1 準備書についての縦覧状況及び意見書の提出状況

2 準備書についての意見書の意見の概要及び都市計画決定権者の見解

表2 準備書についての意見書の意見の概要及び都市計画決定権者の見解

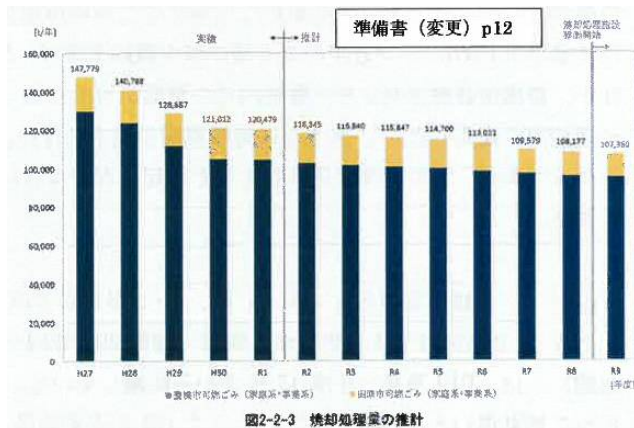
*p12 “計画施設の処理能力の算定根拠は、以下のとおりである。”として、(1)焼却処理施設は“過去5年間(平成27～令和元年度)に焼却処理(田原市は炭化処理)された実績と、焼却処理量の推計”が示してあるが、旧計画の520t/日の8割にまで削減した処理能力:417t/日という焼却処理量の推計方法を示していない。将来の人口減少までは認めながら、その具体的な人口推計もなく、科学性を重んじる環境影響評価準備書としては落第である。明確な計画処理量の根拠を示すべきである。

今までの配慮書(2015年1月)や変更前方法書(2017年3月)、変更前準備書(2019年1月)、変更前評価書(2019年10月)、変更後方法書(2021年2月)を確認したが処理能力の算定根拠はないことが、今になって事実で証明された。指摘されていたにも関わらず、計画処理量の根拠を示さなかったのは、すでにその時点で過大な投資であることが分かっていたのではないか。いつ処理施設の施設規模の見直しを行ったのかを明らかにすべきである。

計画処理量については、過去5年間(平成27年度～令和元年度)の実績と、豊橋市バイオマス活用センター(平成29年10月稼働開始)稼働による生ごみ分別の開始、田原市の家庭系ごみ有料化(平成30年2月開始)や、今後のごみ減量・資源化の推進や人口の減少による焼却処理量の減少を考慮して推計しています。

稼働目標年度については、準備書P.4に「稼働目標年度については、地元や用地関係者などとの協議に時間を要したこと、整備予定地の変更により、焼却処理施設は令和9年度(2027年度)に、粗大ごみ処理施設は令和13年度(2031年度)に延伸した。」と記載したとおり、整備予定地を変更して焼却処理施設の稼働目標年度を令和9年度としたことから、計画処理量の対象年度を令和9年度に見直しました。

また、計画処理量の推計に用いる人口推計は、「豊橋市人口ビジョン(平成27年10月)」と「改定版 田原市人口ビジョン2020⇒2040(令和2年3月)」の値を用いています。2027年度(令和9年度)中の稼働を計画目標年次としていることから、計画処理量は、2027年度(令和9年度)における豊橋市人口ビジョン“低位推移”及び田原市人口ビジョン“田原市の将来人口(パターン1)”の人口推計を基に算出しています。

旧評価書 p418

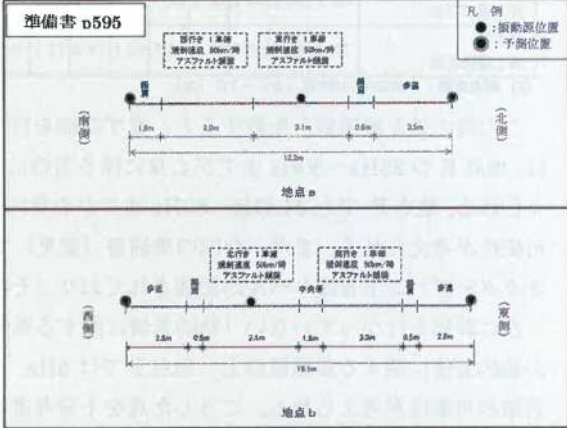
表 8-2-26 類似施設の低周波音調査結果(令和3年1月14日～15日) p580 には、G 特性だけで、旧準備書、旧評価書(平成29年12月6～7日) p418 にあった1/3オクターブバンド音圧レベルが本文に記載されず、資料3-3 低周波音調査結果に載せてあるだけというのは大きな後退である。

この時の値を参照値と比較すると、まず評価を行なっている「心身に係る苦情に関する参照値」では、地点Eの25Hz～80Hzまでが心身に係る苦情に関する参照値以上であったので苦情の可能性が考えられる。地点Fでも31.5Hz～80Hzまでが心身に係る苦情に関する参照値以上であったので苦情の可能性が考えられる。また、今回の準備書(変更)では、資料3騒音調査結果で、地点A～D毎に1/3オクターブバンド音圧レベルが記載されており、その結果は同様の傾向である。

次に評価を行っていない「物的苦情に関する参照値」では、地点Eで5Hz、6.3Hz、8Hz、10Hzが物的苦情に関する参照値以上、地点Fでは5Hz、6.3Hzが物的苦情に関する参照値以上であるので苦情の可能性が考えられる。こうした点を十分考慮して1/3オクターブバンド音圧レベル別に再評価を行い、必要な環境保全措置を検討すべきである。

低周波音については、環境基準や規制基準は設定されておらず、「低周波音問題対応の手引書」(平成16年6月環境省、以下「手引書」といいます。)に記載されている参照値は、苦情があった場合に低周波音によるものかを判断する目安として示された値です。また、既存施設については、低周波音が問題となったことはありません。本事業では、記載のとおり、低周波音に関する基準が定められていないことから、心身に係る苦情に関する参照値について、手引書を参考に、G特性音圧レベル92デシベルを参考基準値として設定しています。なお、環境保全措置については、準備書 p584 に記載したとおりです。
